東京電力株式会社福島第一原子力発電所  
原子炉設置変更許可申請（２号、３号、４  
号、５号及び６号原子炉施設の変更）の概  
要について

平成１５年２月

### ( 5 ) 変更項目

## 第2図 冷却材再循環流量制御系の比較

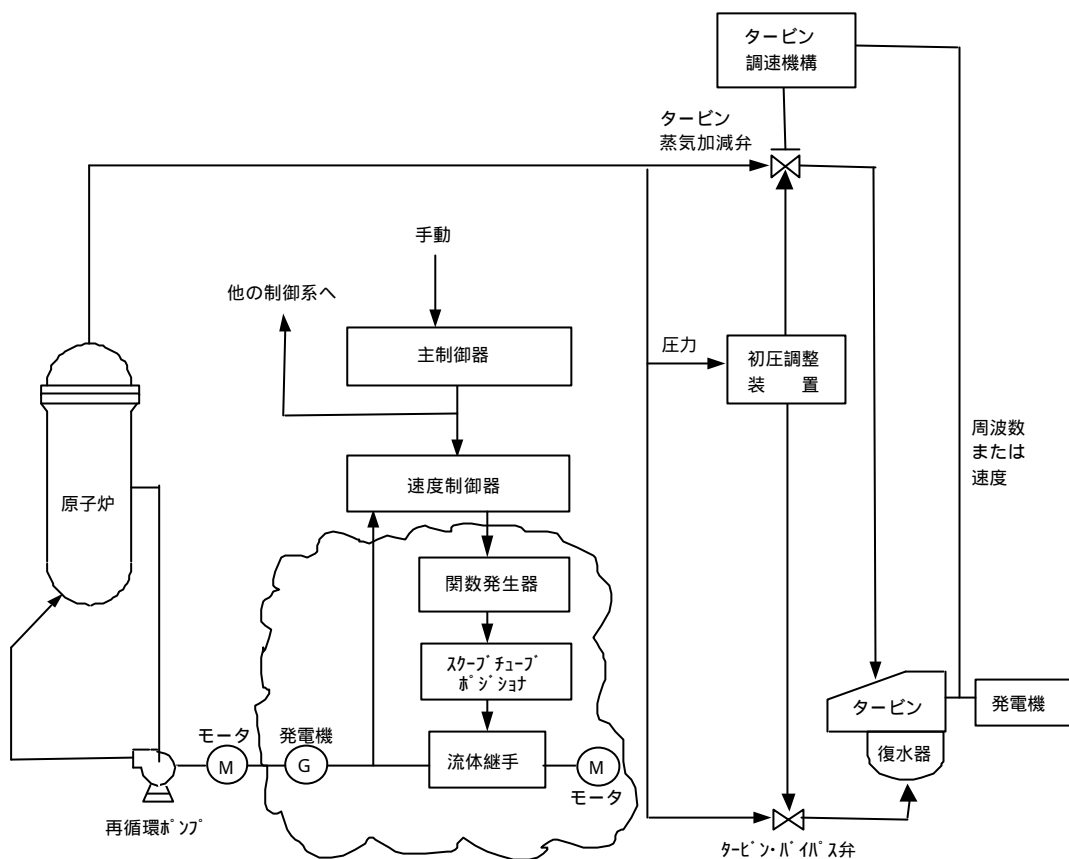
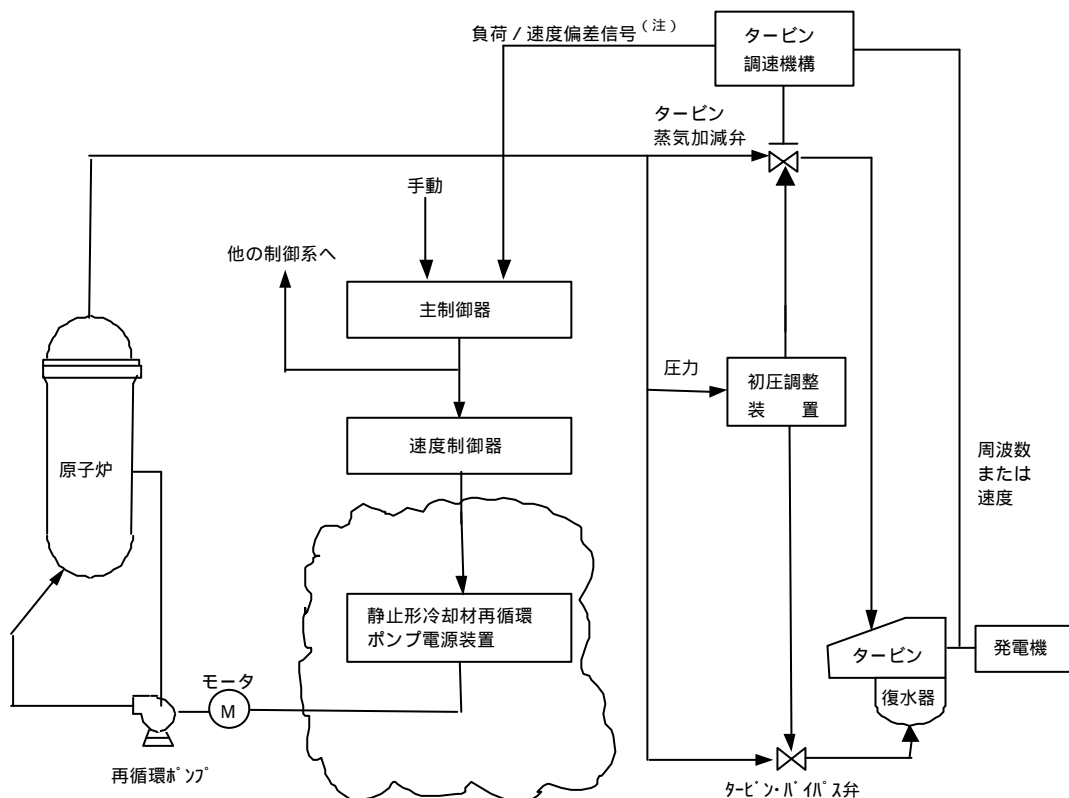
冷却材再循環流量の調整は、再循環ポンプ駆動電動機の電源周波数を変化させることにより、再循環ポンプ速度を変化させて行う。従来この周波数変化は、油流体継手を介したMGセットにより行っていた。

一方、最近の電力用半導体技術開発の成果を踏まえ、保守性向上／所内電力低減を目的として、大容量サイリスタインバータ回路からなる可変周波数電源装置（静止形冷却材再循環ポンプ電源装置）が実用化されていることから、福島第一原子力発電所2号炉についても冷却材再循環ポンプ電源装置をMGセットから静止形に変更する。なお、静止形冷却材再循環ポンプ電源装置は柏崎刈羽原子力発電所3号炉／4号炉／6号炉／7号炉においても採用されている。

第3図 原子炉隔離時冷却系の比較 (例; 2号炉)

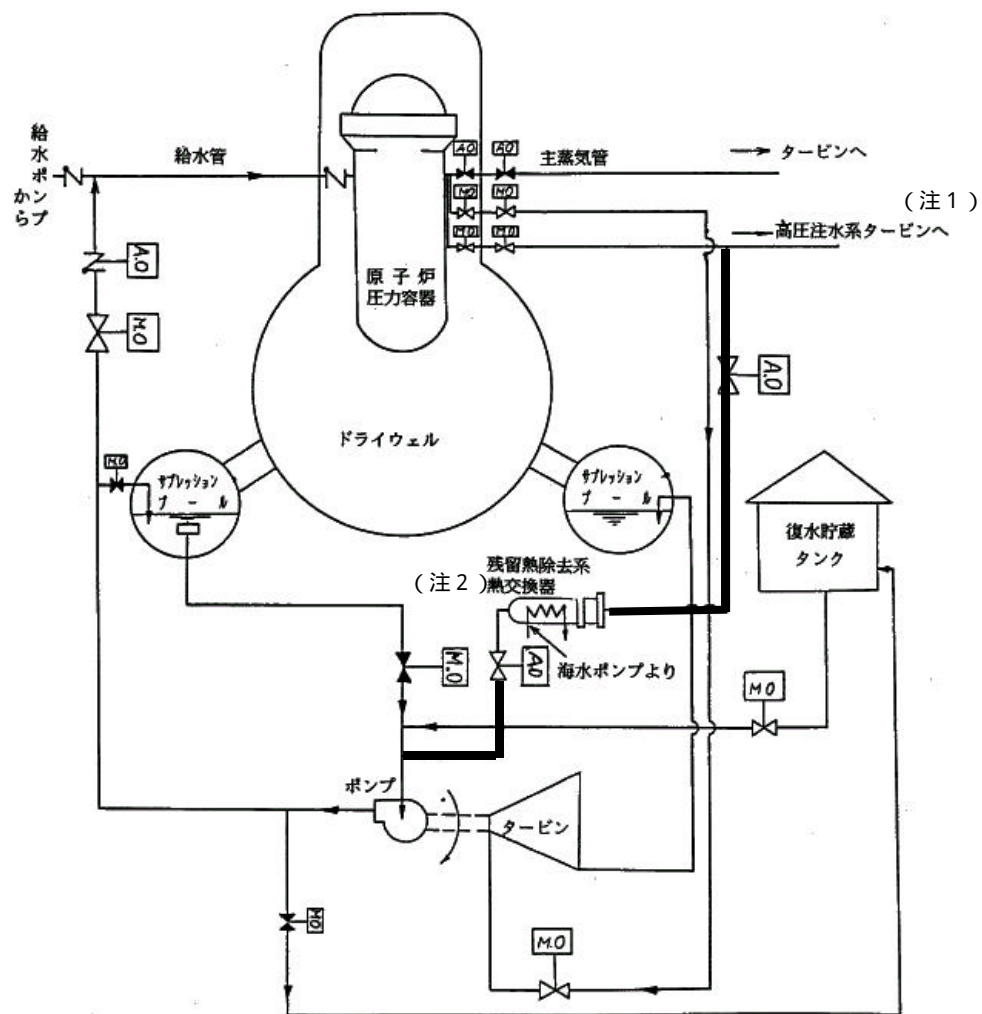
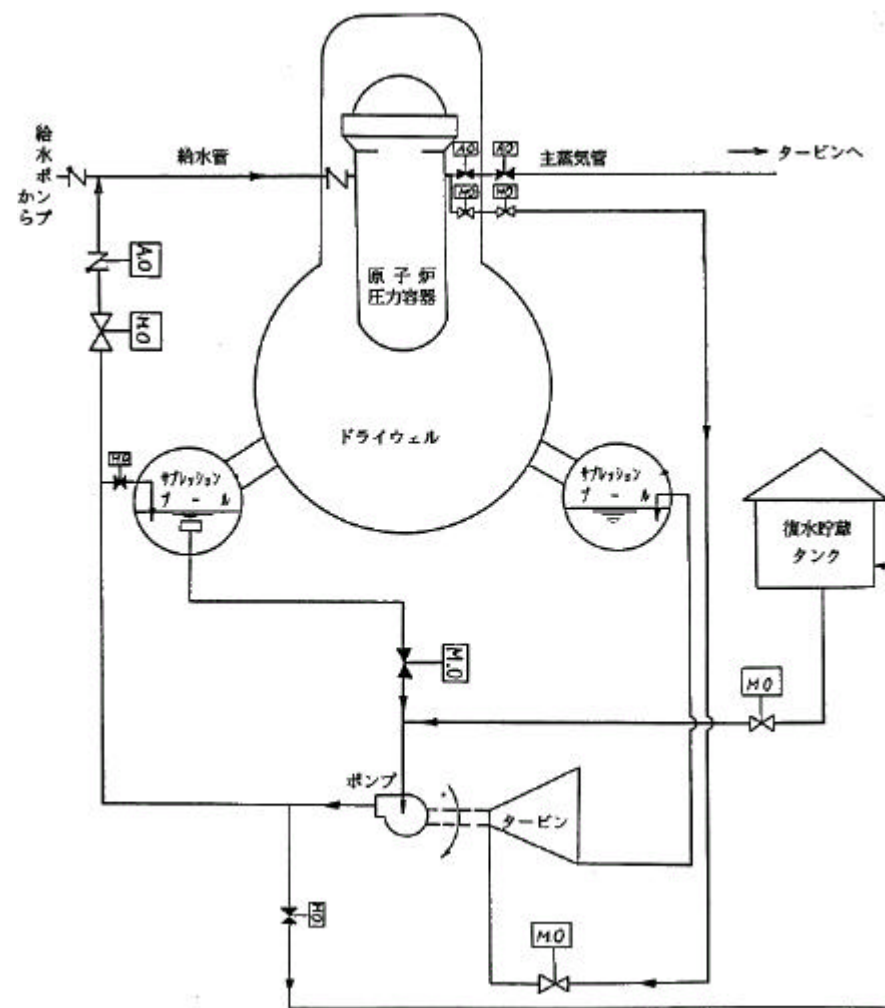
2号，3号，4号，5号及び6号炉の残留熱除去系の機能の一つである蒸気凝縮系は、原子炉隔離時に炉心の崩壊熱等を除去する機能を有しており、その凝縮水は原子炉隔離時冷却系の水源としても利用可能である。しかし、原子炉隔離時の炉心の崩壊熱等の除去については、通常の運転方法として、主蒸気を逃がし安全弁によってサプレッションプール水中へ放出すると共に、原子炉隔離時冷却系の補給水により原子炉の水位維持を行うことが可能であり蒸気凝縮系を用いる必要はないため、蒸気凝縮系の機能を削除することとした。

これに伴い、「ホ．原子炉冷却系統施設の構造及び設備」の記載の一部を最近の記載形式に合わせ、2号及び3号炉の原子炉隔離時冷却系の水源を明確化すると共に、2号，3号，4号，5号及び6号炉の原子炉停止時冷却設備を残留熱除去系の機能として整理し、残留熱除去系の機能に関する記載を明確化する。

—— 機能削除する範囲

(注1): 高圧注水系は、機能削除の対象外

(注2): 残留熱除去系熱交換器及び出口 AO 弁については、機能削除の対象外
